Belo Horizonte, 22 de junho de 2017

**Assunto:** Análise do Anexo II – Plano de trabalho UHE Risoleta Neves (Candongá) constante do Plano de Manejo de Rejeitos.

**Figura 55 – Estudo de sedimentação entre Barramento A e UHE Risoleta Neves**

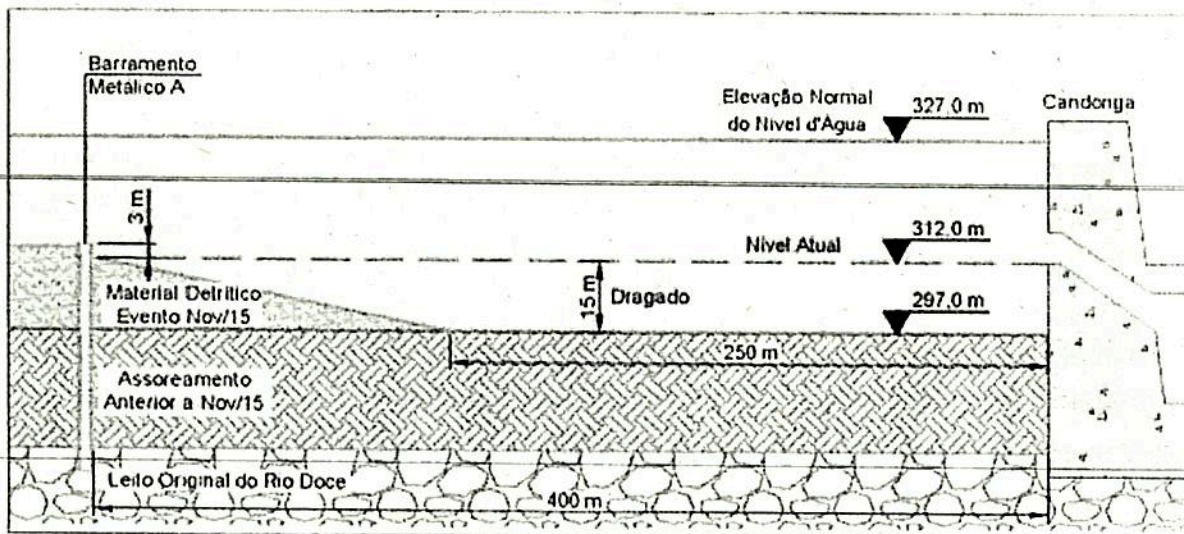
Apresenta-se premissas com volumetria de 850.000 m<sup>3</sup> considerando a “limpeza mínima” dos 250 metros na cota 297,00 conforme figura 55 do plano e também 1.000.000 m<sup>3</sup> considerado a limpeza dos 400 metros iniciais a montante da UHE Risoleta Neves. Ressalta-se que não há nenhum tipo de manifestação oficial da Concessionária com relação a esta informação apresentada pela Renova.

Quanto a esta “variável” apresentada pela Fundação Renova considera-se que o escopo das ações de preparo da área entre a barreira A e a UHE Candonga devem obrigatoriamente considerar a sustentabilidade da área livre de rejeitos que possam causar poluição e degradação a jusante, transtornos operacionais a UHE e nova necessidade de deplecionamento e enchimento para refazimento de dragagens nesta área.

- **Requisito:** O escopo da limpeza mínima deve ser oficialmente validado pelo Consórcio Candonga assim como demais aspectos relacionados (i.e. sustentabilidade da área livre de rejeitos que possam causar poluição e degradação a jusante, transtornos operacionais a UHE e nova necessidade de deplecionamento e enchimento para refazimento de dragagens nesta área) discutidos e garantidos pela Fundação Renova. Esclarecer se a geometria proposta constitui alteração ou trata-se da mesma geometria proposta antes da assinatura do TTAC.

Figura 16 – Esquemático da Fazenda Floresta

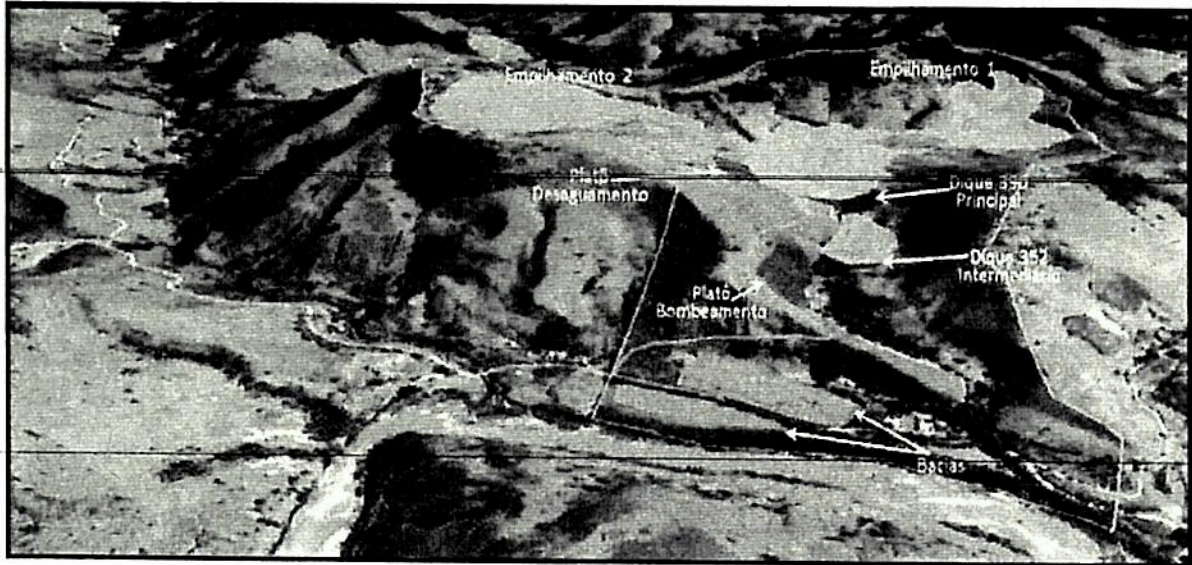
O complexo de disposição de rejeitos da Fazenda Floresta tem como principais estruturas:  
fonte- Plano de Manejo

- **Requisito:** declarar o procedimento operacional de todo o complexo de disposição de rejeitos da Fazenda Floresta. Detalhar a operação de maneira faseada e destacar datas-marco para acompanhamento dos órgãos de controle. Prazo 31/07/2017.
